Stadt Varel

Bebauungsplan Nr. 267 „Kunstpark“ und 55. Änderung des Flächennutzungsplans

Vorschläge zur Abwägung der Stellungnahmen zur frühzeitigen Beteiligung der Behörden und sonstigen Träger öffentlicher Belange gemäß § 4, Abs. 1 BauGB und zur frühzeitigen Beteiligung der Öffentlichkeit gemäß § 3, Abs. 1 BauGB

Frühzeitige Beteiligung vom 12.12.2024 bis 20.01.2025

Thema: OOWV Trinkwasser
 Planausschnitt/Bereich/Vorgang
 Varel, Kunstpark Dangast
 Maßstab: 1:1.000
 Erstellt am: 19.12.2024

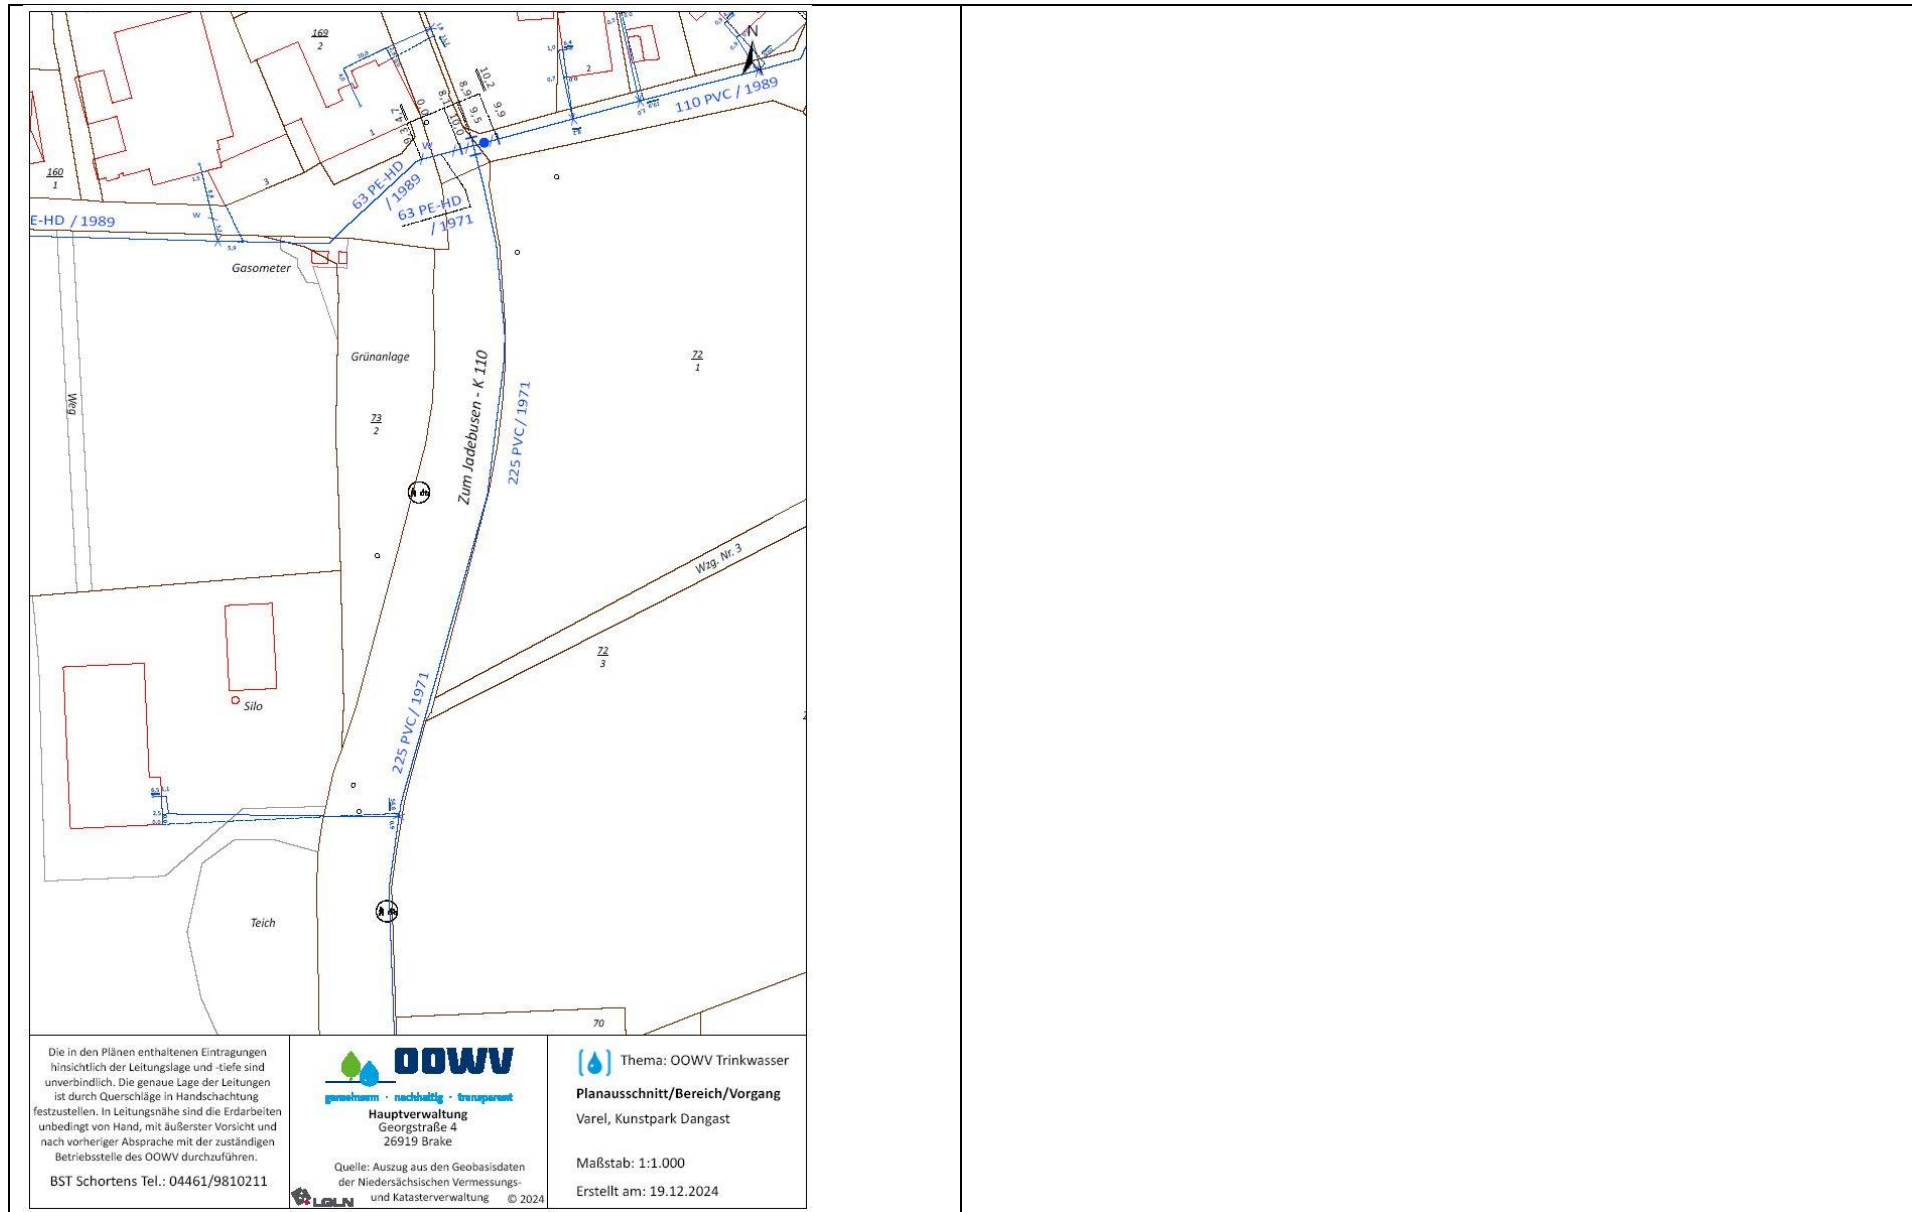
Im Bereich des Plangebietes befinden sich keine Abwasserbeseitigungsleitungen des OOWV. Im nördlichen Bereich verläuft eine Versorgungsleitung DN 63 PE-HD.

Wir bitten Sie sicherzustellen, dass die Leitungen weder mit einer geschlossenen Fahrbahndecke, außer in Kreuzungsbereichen, noch durch Hochbauten überbaut werden. Außerdem ist eine Überpflanzung der Leitungen oder anderweitige Störung oder Gefährdung in ihrer Funktion auszuschließen.

Bitte beachten Sie bzgl. der Mindestabstände zu Bauwerken und Fremdanlagen sowie die Anforderungen an Schutzstreifen das DVGW Arbeitsblatt W 400-1.

Die Versorgungsleitung befindet sich innerhalb einer festgesetzten Fläche für Versorgungsanlagen. Die Fläche wird nicht in die geplante, angrenzende Nutzung als Kunstpark mit einbezogen.
